OSSERVAZIONI

AL PROGETTO DI PEDONALIZZAZIONE E RIQUALIFICAZIONE DI VIALE DELLA XVII OLIMPIADE DEL MUNICIPIO II
PUBBLICATO SUL SITO DEL COMUNE DI ROMA IN DATA 19-23 MAGGIO 2020 ALLA PAGINA
https://www.comune.roma.it/web-resources/cms/documents/RGE_Relazione_generale.pdf

Immagine 3 – “Migliorare la qualità dell’aria”

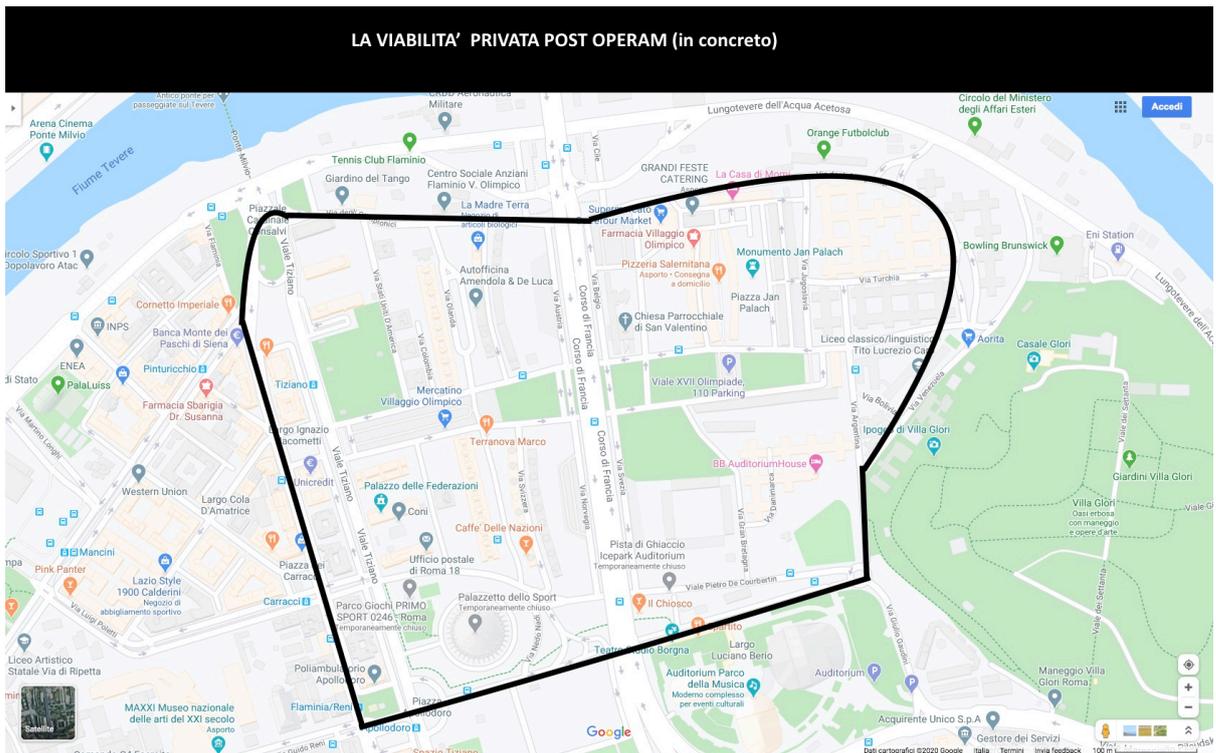
L’immagine 3 illustra come verrebbe deviato il traffico privato. Si creerebbe un anello sul perimetro del Villaggio, con aggravio di traffico su strade di dimensioni esigue e già abbondantemente sovraccaricate di traffico, con conseguente **aumento del traffico e dell’inquinamento**.

Immagine 4 – “Favorire la coesione sociale”

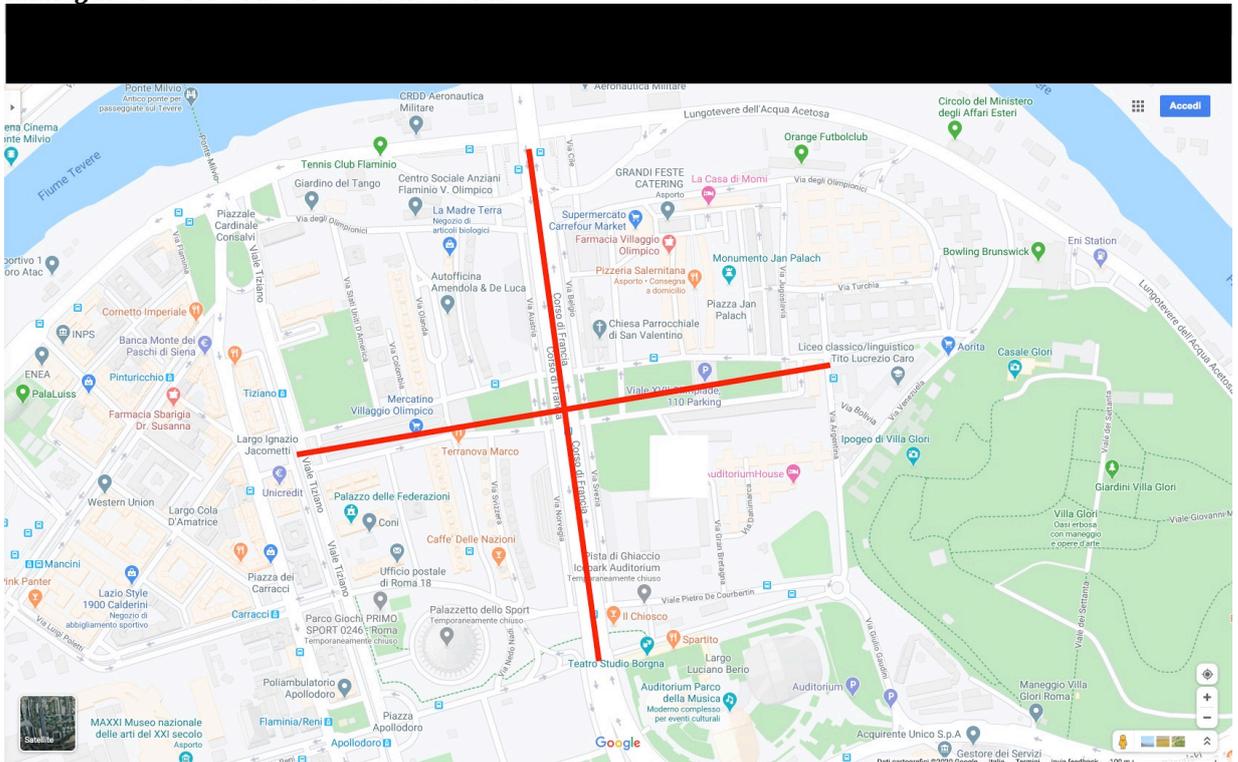
L'immagine 4 evidenzia le quattro micro quartieri che si verrebbero a creare a valle della pedonalizzazione con **perdita di coesione sociale**. Il Progetto si suddivide in tre lotti: area mercatale (zona ovest), area viadotto (zona centrale), area limitrofa alla piazze pedonali esistenti (zona est). A ben vedere e in estrema sintesi la "riqualificazione" e "pedonalizzazione" di Viale della XVII Olimpiade si limiteranno a produrre gli effetti descritti nella seguente tabella, effetti del tutto contraddittori rispetto alle intenzioni dichiarate.

Immagine 10 - Posa di 4000 cilindri in cemento, vuoti e pieni

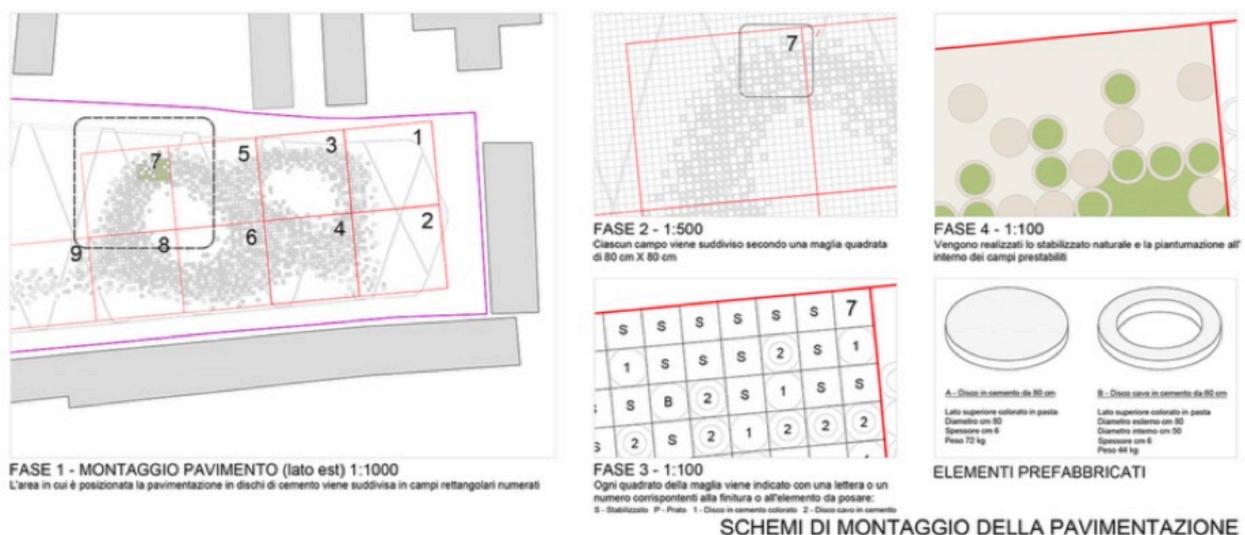
Le obiezioni in merito alla posa in opera di **4000 cilindri di cemento** sono di varia natura. Innanzitutto si contesta la scelta del materiale utilizzato: non sostenibile e soggetto a degrado. Poi si contesta la forma scelta. Gli elementi vuoti che dovrebbero ospitare un piccolo (microscopico) prato diverranno **pattumiere** a cielo aperto (se la manutenzione del prato non viene fatta, perché e chi dovrebbe fare quella del prato contenuto nel cilindro?).

Immagine 10 - Il “parcheggio selvaggio in Piazza Palach (porzione non pedonalizzata)

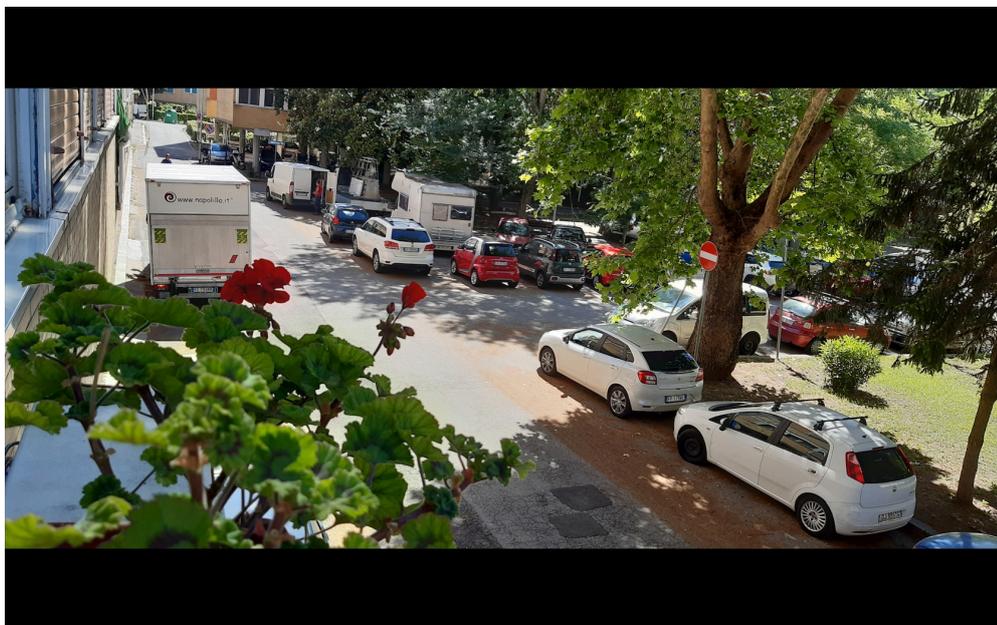
Come spesso accade, le aree che circondano le zone pedonali sono più caotiche e più ingolfate. La parte di Piazza Palach non pedonalizzata è un esempio eclatante. Chi intende raggiungere le piazze pedonali Grecia e Palach si affolla in questo esiguo spazio con le conseguenze rappresentate nell’immagine 10.
